福島第一原子力発電所 特定原子力施設に係る実施計画変更比較表（目次）

福島第一原子力発電所 特定原子力施設に係る実施計画変更比較表（第Ⅱ章 2.49 3号機原子炉格納容器内取水設備）

図-2 滞留水移送装置の系統構成図 (1/3)

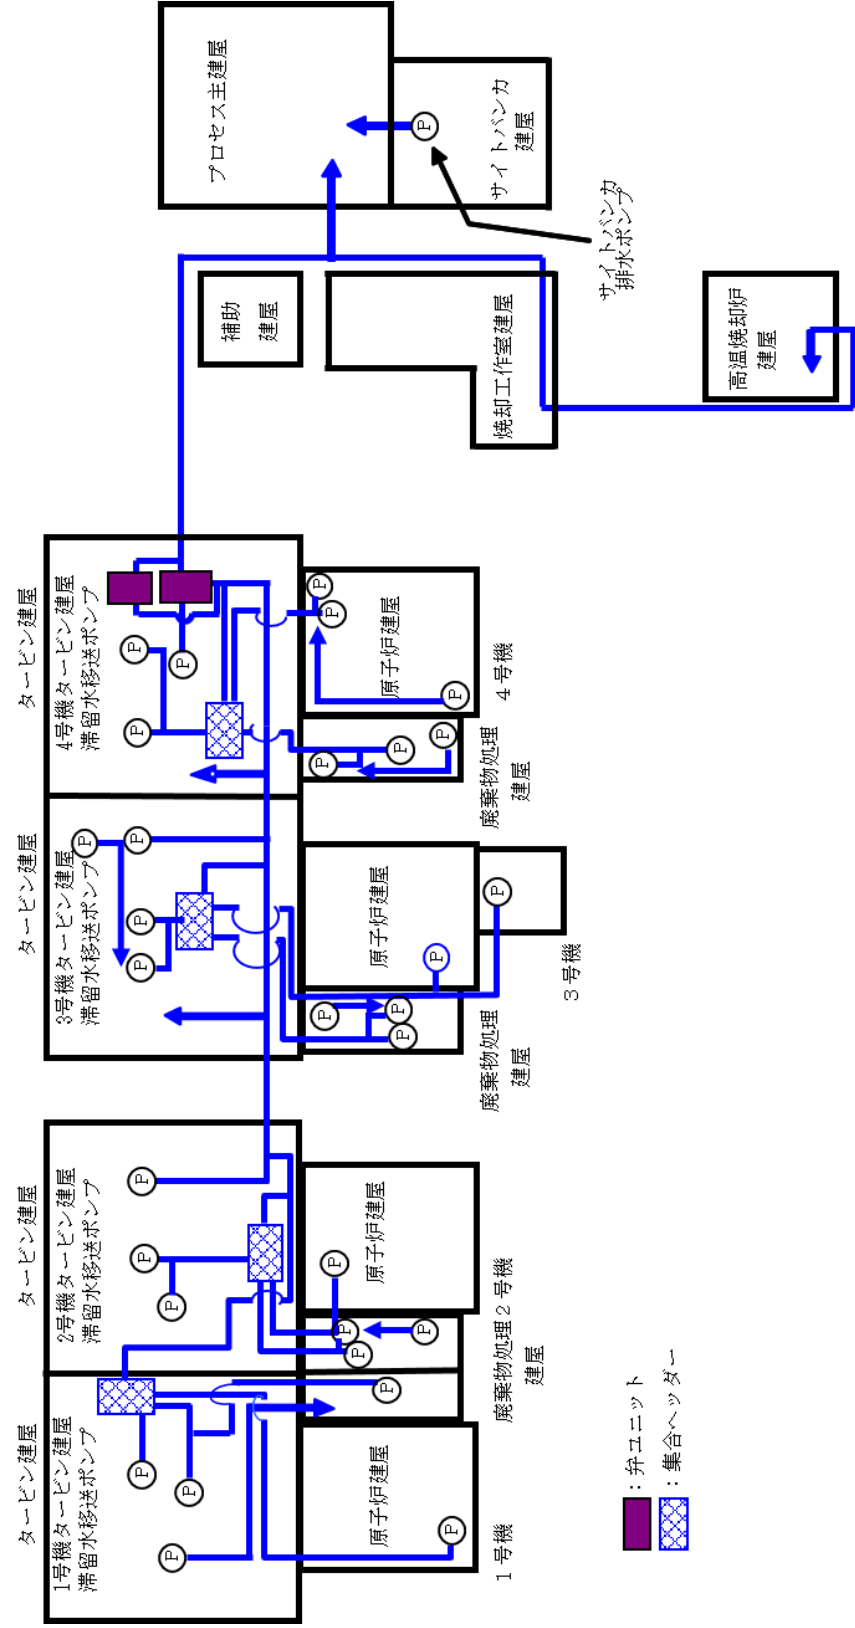
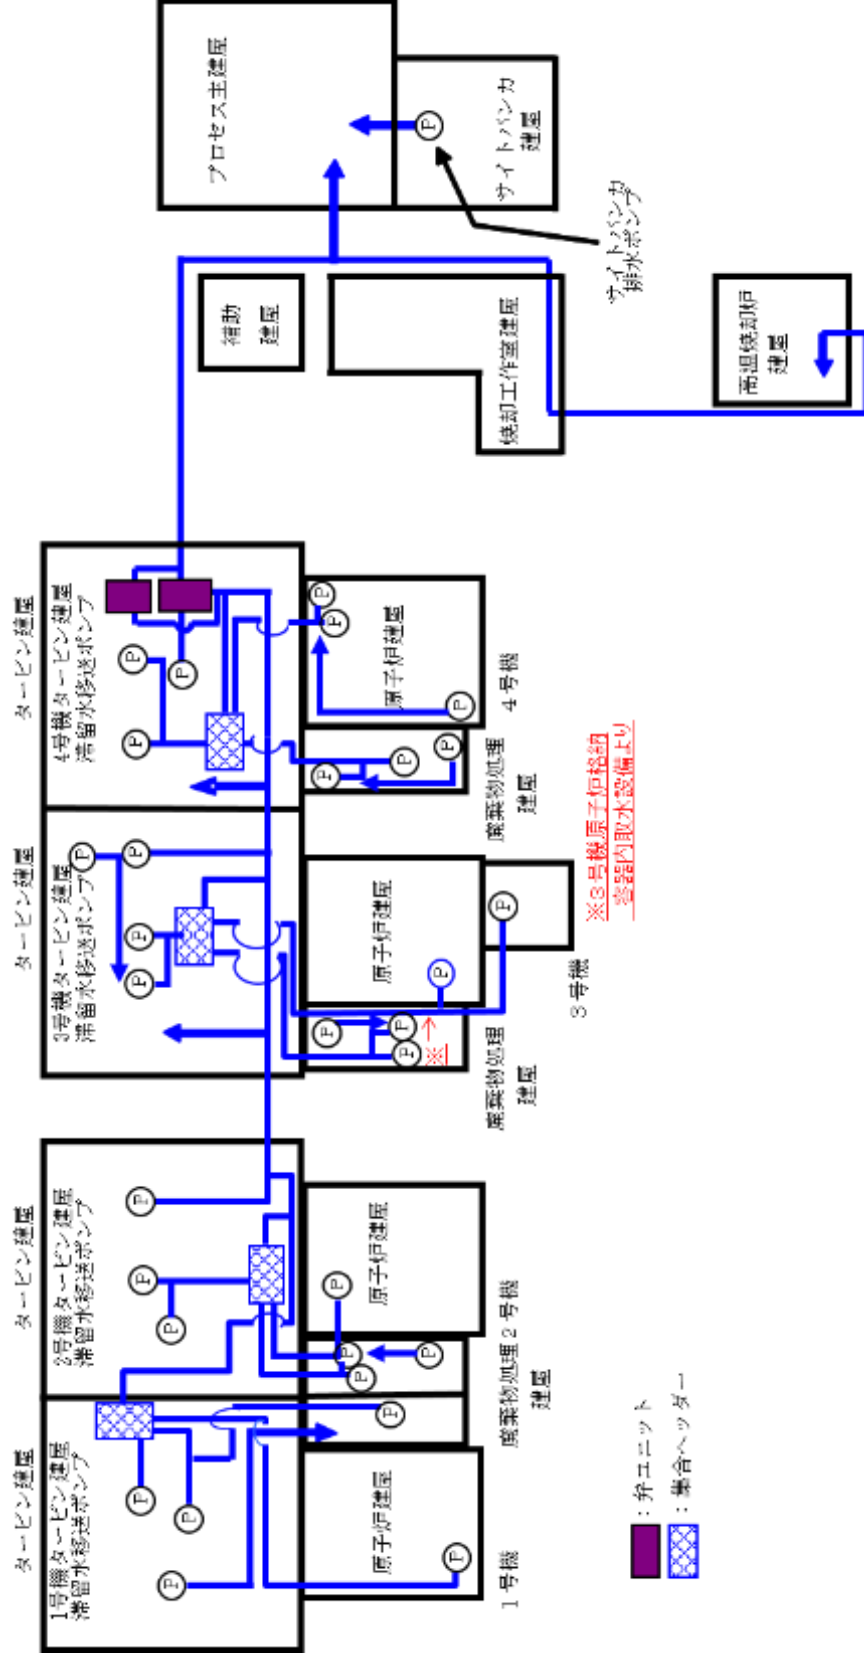
変更理由  
3号機原子炉格納容器内取水設備設置に伴う変更

(a) 移送装置全体系統図  
図－2 滞留水移送装置の系統構成図（2 / 3）

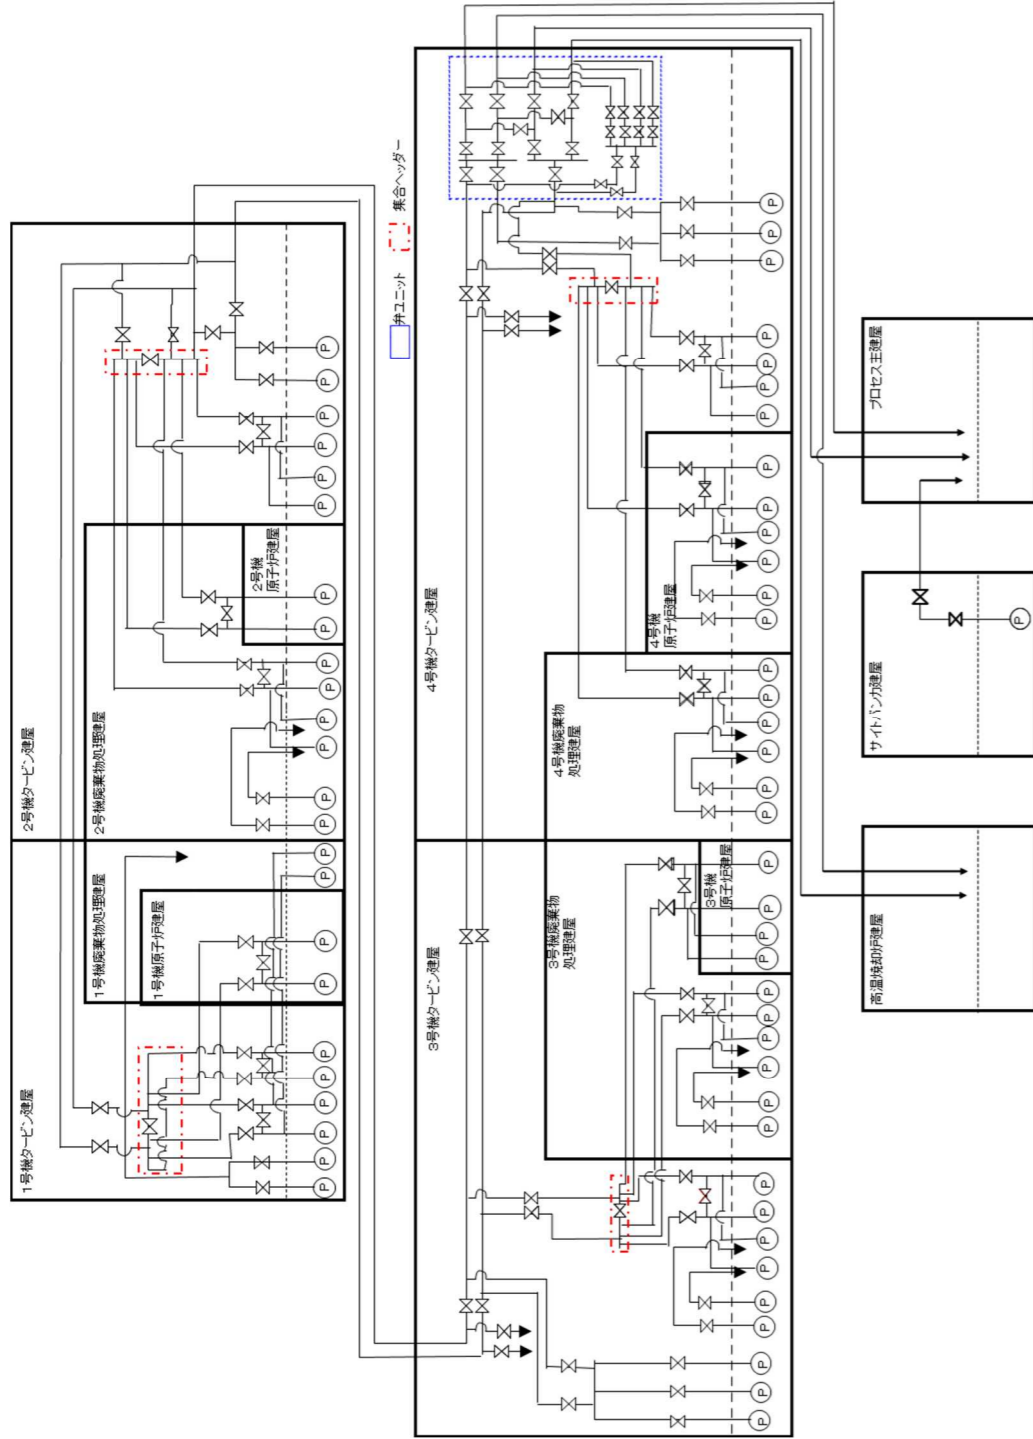
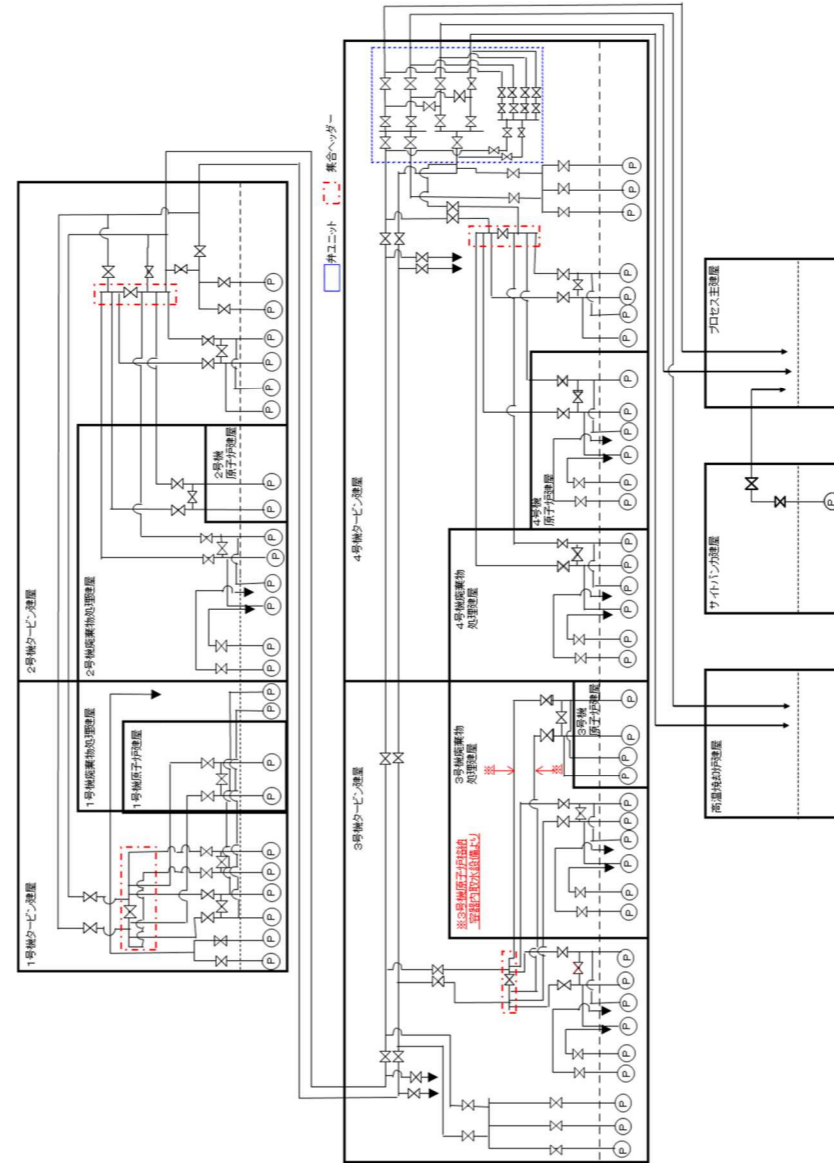
3号機原子炉格納容器内取水  
設備設置に伴う変更

(b) 移送装置 配管ルート図  
図-2 滞留水移送装置の系統構成図 (3/3)

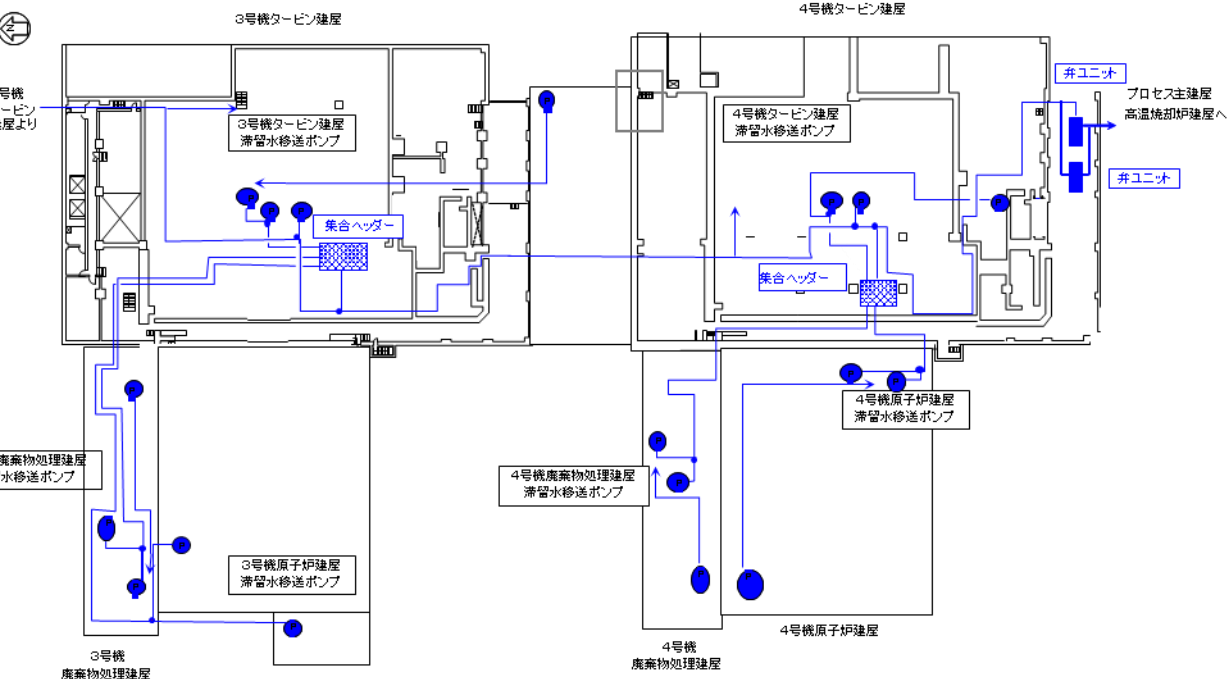
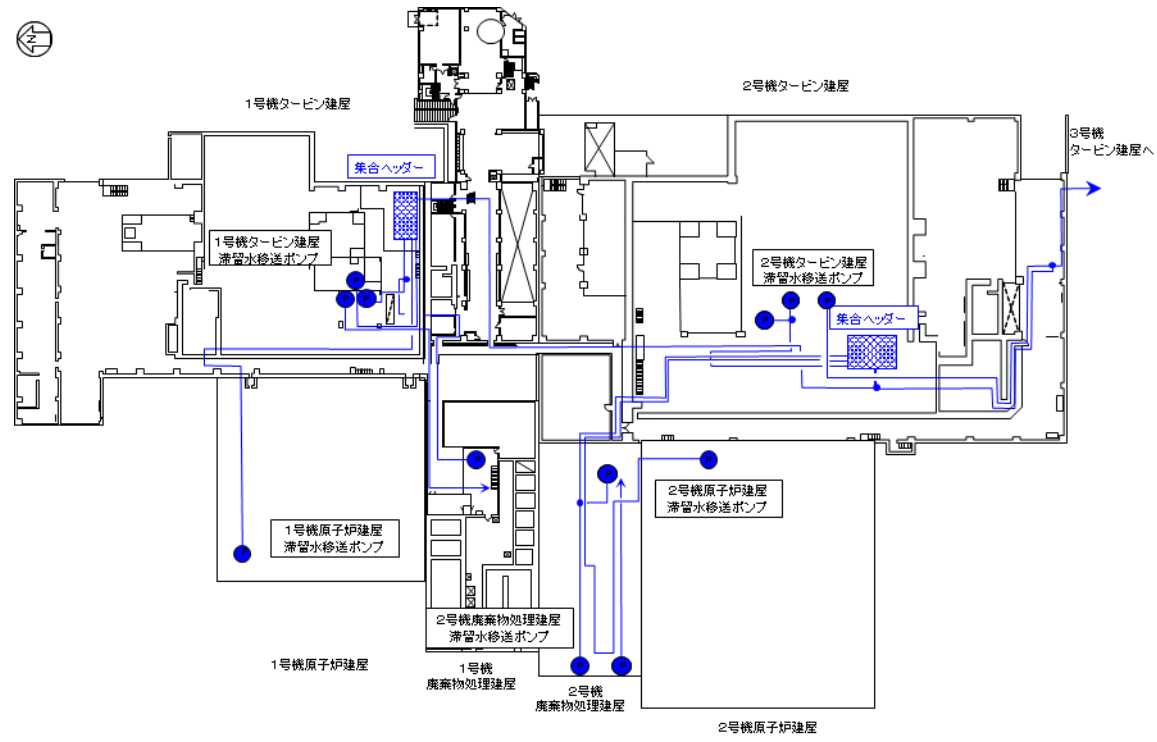
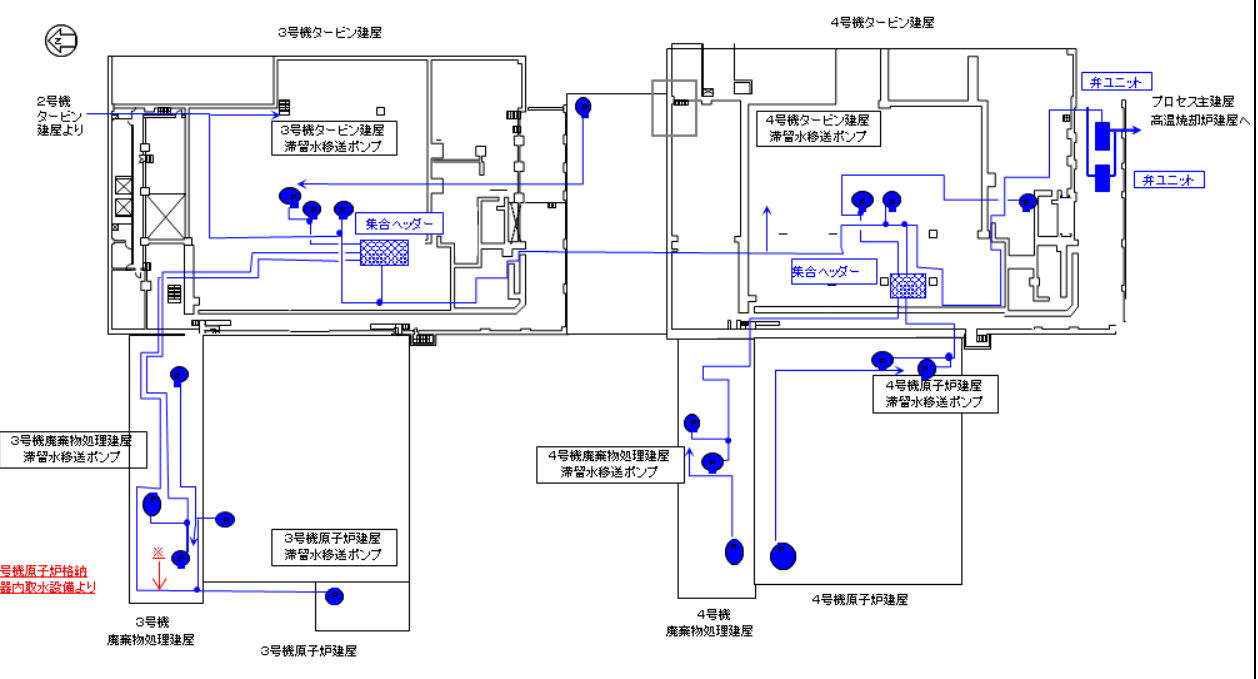
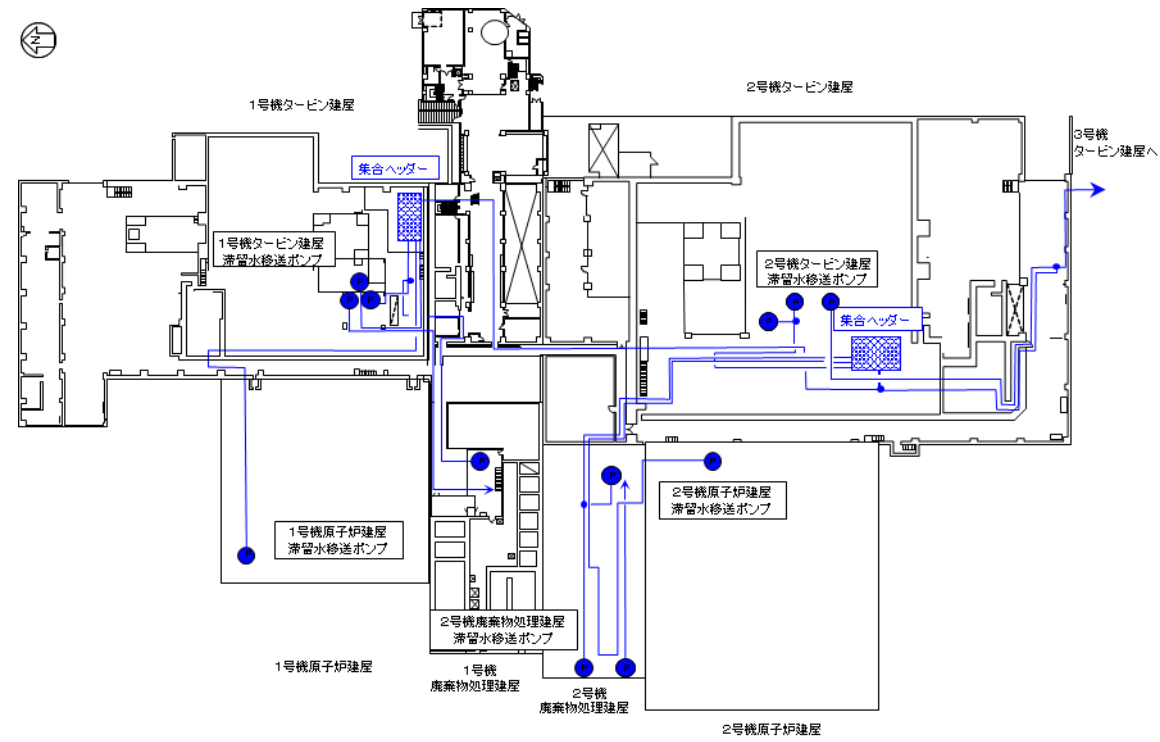
3号機原子炉格納容器内取水設備設置に伴う変更
